Title - Sujet Norman Wells Wharf Repair	
Solicitation No. - N° de l'invitation EP922-172291/A	Amendment No. - N° modif. 004
Client Reference No. - N° de référence du client DFO EP922-172291	Date 2017-02-08
GETS Reference No. - N° de référence de SEAG PW-\$PWU-023-10950	
File No. - N° de dossier PWU-6-39280 (023)	CCC No./N° CCC - FMS No./N° VME
Solicitation Closes - L'invitation prend fin at - à 02:00 PM on - le 2017-02-23	Time Zone Fuseau horaire Mountain Standard Time MST
F.O.B. - F.A.B. Specified Herein - Précisé dans les présentes	
Plant-Usine: <input type="checkbox"/> Destination: <input type="checkbox"/> Other-Autre: <input checked="" type="checkbox"/>	
Address Enquiries to: - Adresser toutes questions à: Taylor (RPC), Ian	Buyer Id - Id de l'acheteur pww023
Telephone No. - N° de téléphone (780) 566-9487 ()	FAX No. - N° de FAX (780) 497-3510
Destination - of Goods, Services, and Construction: Destination - des biens, services et construction:

La présente modification à une demande de soumissions a été émise afin de répondre aux questions reçues et pour prolonger la période d'invitation.

Wharf at end of Raven Road
Wharf at end of Quarry Road

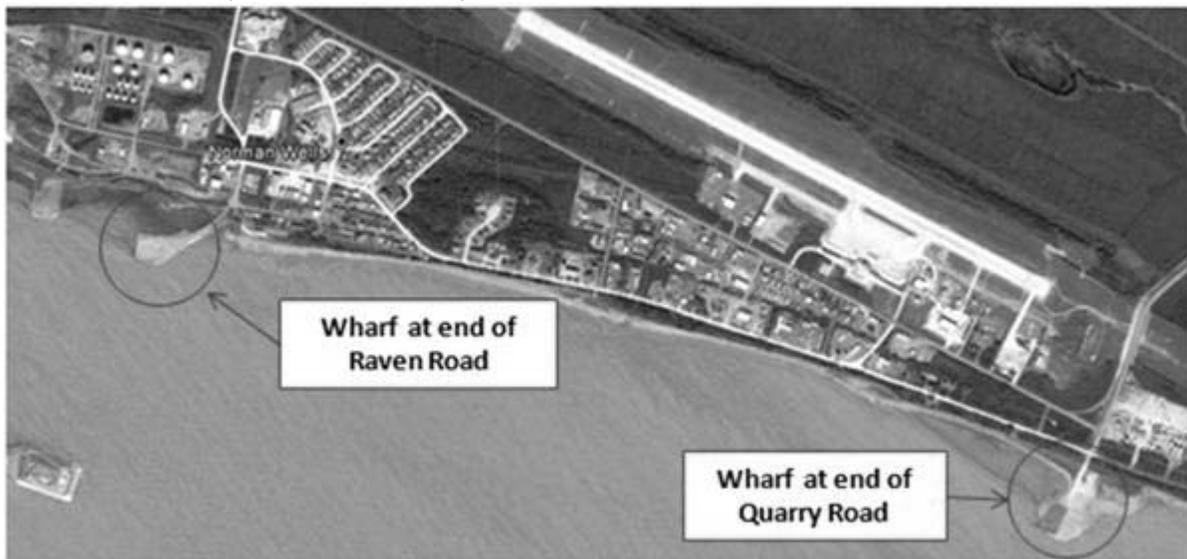
1. Après l'examen de la demande de propositions et des modifications 1 et 2, nous ne sommes toujours pas certains de l'emplacement du quai. Pourriez-vous indiquer lequel des deux quais présentés ci-dessous (et visibles sur l'image) fait l'objet de cette demande de propositions?

- Le quai au bout de Raven Road
- Le quai au bout de Quarry Road

- A. Veuillez vous reporter à la modification 002 pour obtenir des précisions. Le quai au bout de Quarry Road est celui qui est visé par ce projet.
2. Après l'examen de la demande de propositions et de la modification 1, il nous semble que les renseignements disponibles consignés au point 1.7.1 du cadre de référence concernent deux quais différents. Le tableau ci-dessous résume notre compréhension des renseignements disponibles. Pourriez-vous confirmer ou modifier le tableau ci-dessous afin d'éclaircir lesquels des renseignements disponibles sont pertinents concernant le quai faisant l'objet de cette demande de propositions?
